ÚZEMNÍ PLÁN MĚSTA BRNA

Textová část Odůvodnění

Kapitola 19 Vyhodnocení připomínek

Svazek Pb13 *(bez osobních údajů)*

Be-10 Ústřední hřbitov – rozšíření

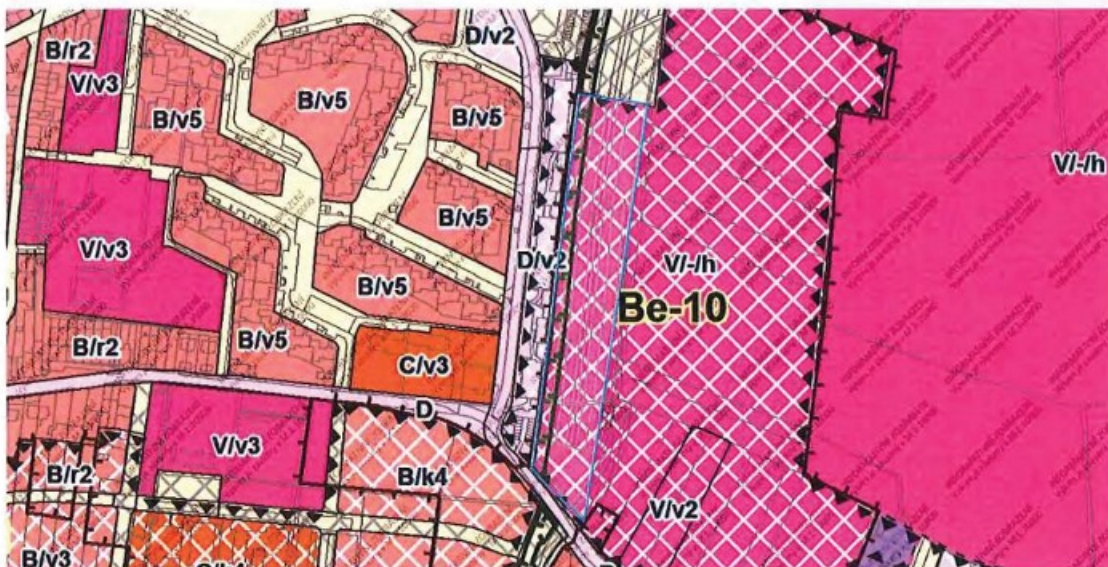
Zvýšit výšku zástavby u plochy dopravní infrastruktury na D/v3.

Doplnit západně od plochy dopravní infrastruktury pás plochy městské zeleně (Z).

Připomínka	číslo:	4
------------	--------	---

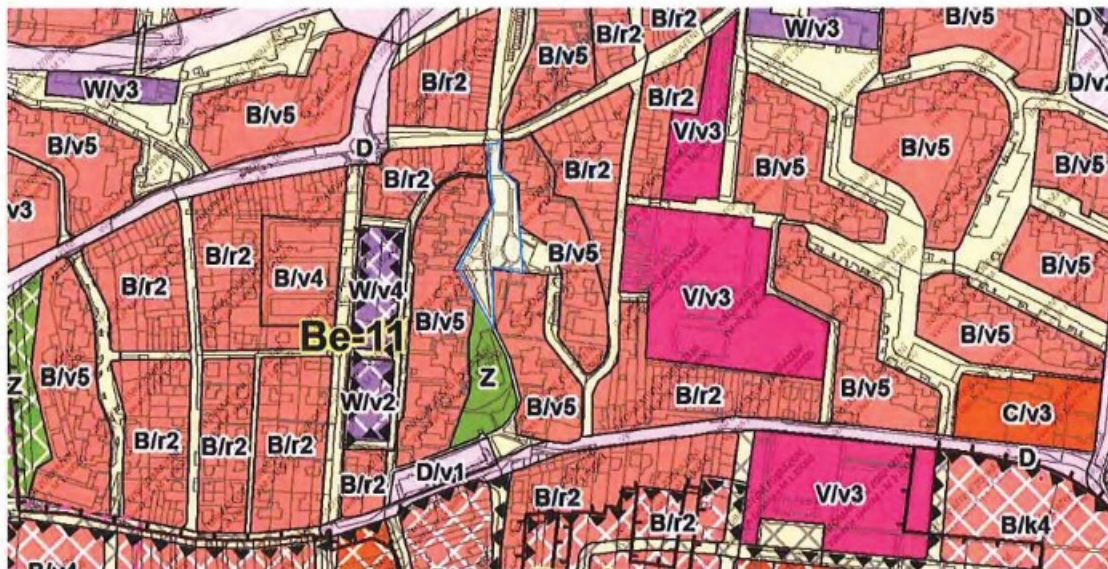
Označení lokality:
 Plocha mezi bytovými domy na ulicích Spodní a Rolnická
 Popis lokality:
 Jedná se o veřejné prostranství / park mezi bytovými domy na ulicích Spodní a Rolnická.
 Požadované připomínky: (viz též graficky)
 Zahnout celou plochu do kategorie městské zeleně (Z).

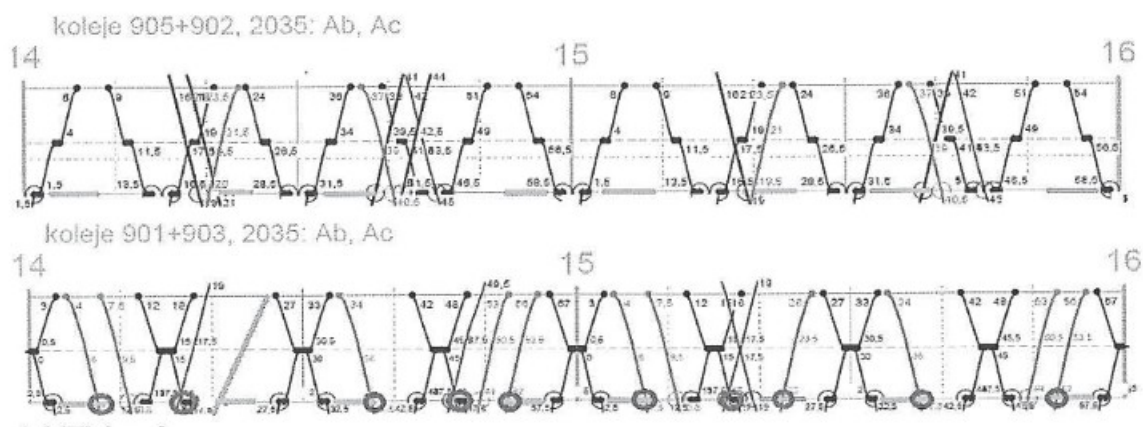
Zdůvodnění: Ve variantách A – Ac je pro jízdy vlaků z ŽST Maloměřice (po levé straně traťových kolejí ve směru jízdy) nutné v ŽST Brno-Židenice kolizně překřížit 2 traťové koleje poježděné v opačném směru a zařadit se při volnosti příslušné traťové koleje do sledu vlaků – viz schema (modře vlaky v hlavním směru, oranžově nákladní vlak). Na každý vlak se jedná o **dobu obsazení zhlaví 4,5 min.** To znamená, že musí být po dobu min. 5,5 min volná traťová kolej č. 901c Brno hl.n. – Blansko i traťová kolej č. 902c Brno hl.n. – Tišnov a současně musí být volná traťová kolej č. 903c Blansko – Brno hl.n. a zajištěno zařazení do sledu vlaků dále z ŽST Brno hl.n. ve směru Modřice, **což bude v dopravní špičce kritické.**

Odjezd vlaku z ŽST Brno-Maloměřice není v modelovém GVD průkazně doložen. Z níže uvedeného našeho zákresu obsazení zhlaví ŽST Brno-Židenice do fragmentu modelového GVD (oranžové vodorovné čáry, červeně zakroužkované kolize) vyplývá **jediná teoretická volná trasa** v období 14 – 16 hod, a sice v čase 14:20 (oranžová trasa Brno-Židenice – Brno hl.n.). To je pro rozvoj nákladní dopravy zcela nedostatečné.

2) Kolizní jízdy obsluhy posvitavských vleček pravidelnými vlaky kategorie Mn z ŽST Brno-Maloměřice.

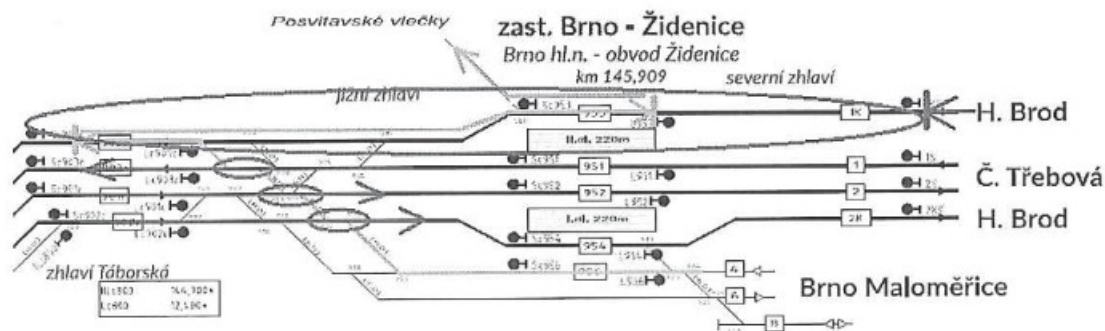
Zdůvodnění: Varianty A – Ac (společné nádraží u řeky) budou znamenat při obsluze vleček posvitavského areálu **kolizní posunovou jízdu přes 4 traťové koleje** na zhlaví ŽST Brno-Židenice a **posunovou jízdu se dvěma úvratěmi na přilehlé traťové koleji** k zaústění posvitavských vleček – viz schema (modře vlaky v hlavním směru, oranžově nákladní vlak). Vzhledem k **nezabezpečení posunové jízdy pod dohledem vlakového zabezpečovače** se bude jednat rovněž o **bezpečnostní riziko**. Mn vlak jezdí dle současného GVD ve směru na posvitavské vlečky v hodině 8-9 a zpět v hodině 9-10. **Obsluha posvitavských vleček není v modelovém GVD řešena!**

3) Omezující jízdy Mn vlaků ve směru Brno-Maloměřice – Brno-Chrlice – Sokolnice-Telnice a zpět.

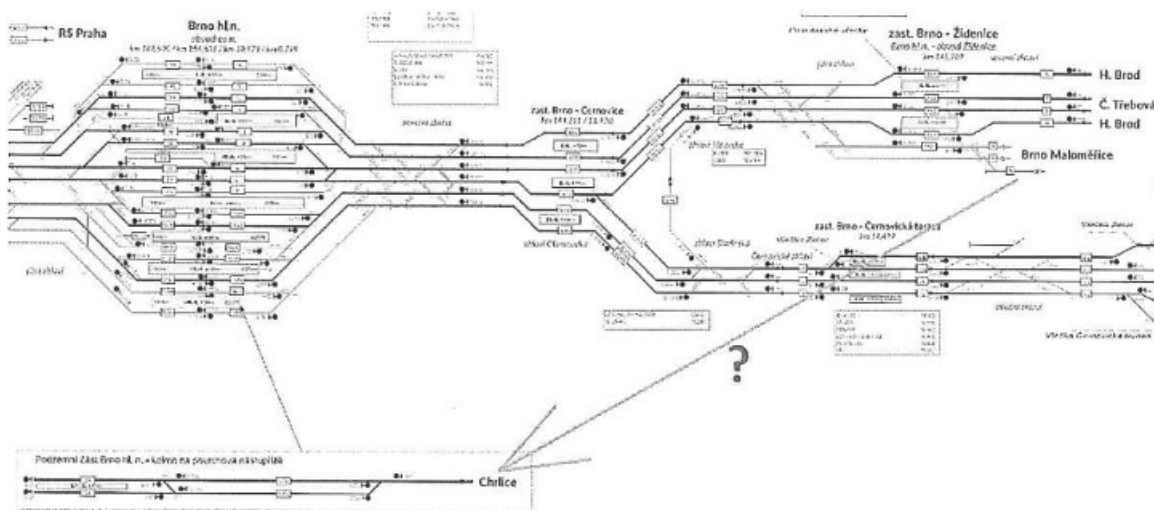
Zdůvodnění: Ve variantě Ac a Aa neexistuje propojení tratě směr Brno-Chrlice pro nákladní dopravu – viz schema. Odklon přes ŽST Holubice by znamenal navýšení km do ŽST Brno-Chrlice o cca. 30 km a do ŽST Sokolnice-Telnice o cca. 16 km, což bude mít vliv na zvýšení ceny a tím snížení konkurenceschopnosti přepravy po železnici oproti silnici.

Ve variantách A a Ab jízda vlaku znamená obsazení koleje osobního nádraží ŽST Brno hl.n. minimálně na několik desítek minut z důvodu úvratí vlaku a objetí HV.

4) Kolizní jízdy obsluhy Terminálu Brno, tj. přetah souprav vlaků a skupin vozů ze ŽST Brno-Maloměřice do Terminálu Brno.

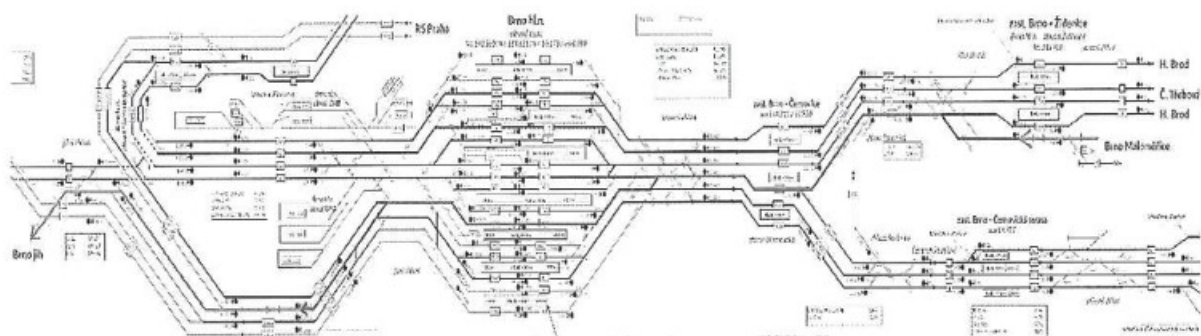
Zdůvodnění: Pro všechny varianty A představují jízdy vlaků (skupin vozů) kolizi s vlaky osobní dopravy, buď jízdou po traťové koleji v celém úseku Brno-Židenice – Brno jih proti správnému směru – viz schema (zeleně bezkolizní jízda, červeně kolizní jízda), nebo dvě kolizní přejíždění zhlaví, a sice v ŽST Brno-Židenice kolizně překřížit 2 traťové koleje pojížděné v opačném směru a na severním zhlaví v ŽST Brno jih kolizně překřížit 1 traťovou kolej pojížděnou v opačném směru. V současném GVD probíhá obsluha Terminálu Brno zpravidla v době odpolední špičky. SP řeší příjezd na Terminál Brno pouze přímo bez zastavení v ŽST Brno-Maloměřice, přičemž v praxi bude zastavení (technická kontrola, odstup postrku – při využívání trati přes Havlíčkův Brod, přeprah) v ŽST Brno-Maloměřice i nadále využíváno.

Námítka	číslo:	1
---------	--------	---

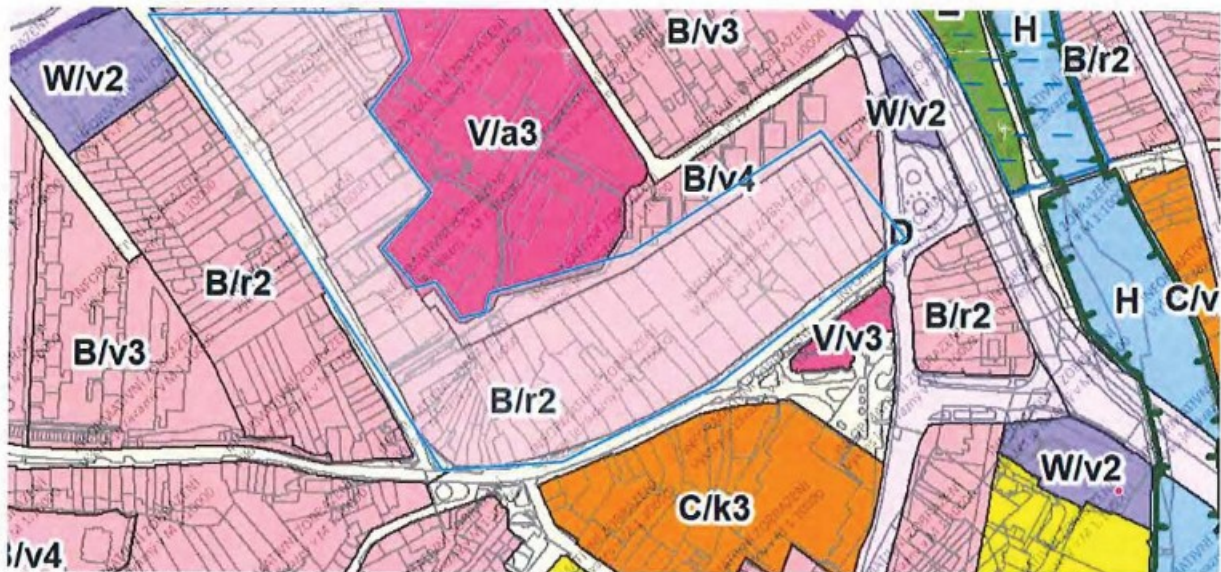
Plocha B/r2 vymezená ulicemi Náměstí 28. dubna a Přístavní definuje zástavbu jako Rezidenční nízkopodlažní s výškovou úrovní zástavby 3-10m.

Připomínka	číslo:	3
------------	--------	---

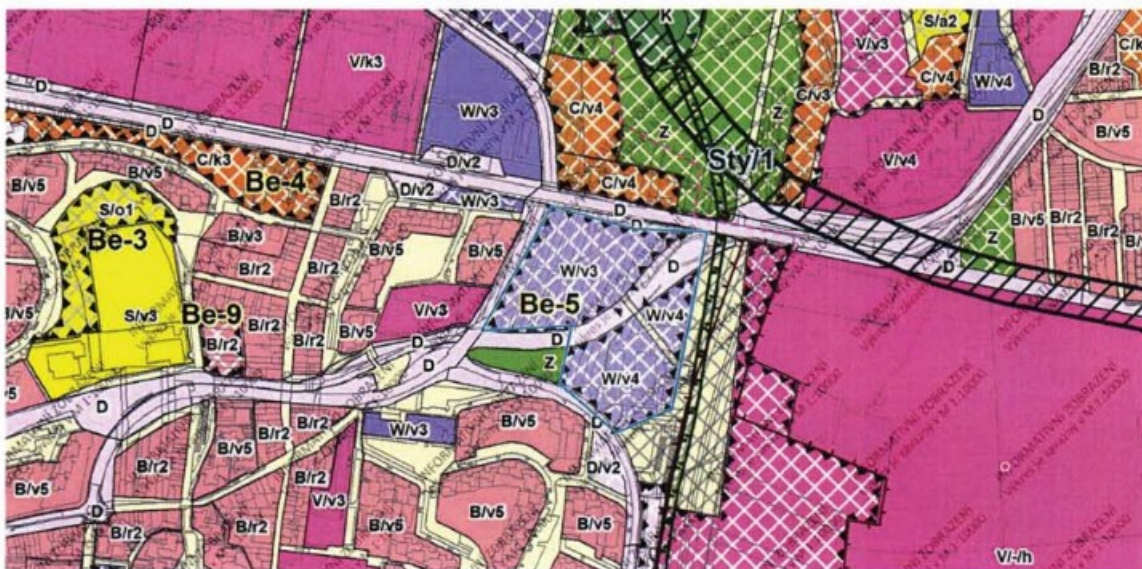
3 V lokalitě Be-5 je v návrhu ÚP umístěna plocha komerční vybavenosti. Dle dřívějších informací, které mělo Oddělení strategického plánování a rozvoje Magistrátu města Brna k dispozici od vlastníka většiny pozemků v této lokalitě (firmy FIRESTA - FIŠER, rekonstrukce, stavby a.s.) zde vlastník plánuje výstavbu bytových a kancelářských budov v kombinaci s obchody a službami. Doporučujeme prověřit aktuální záměry vlastníka.
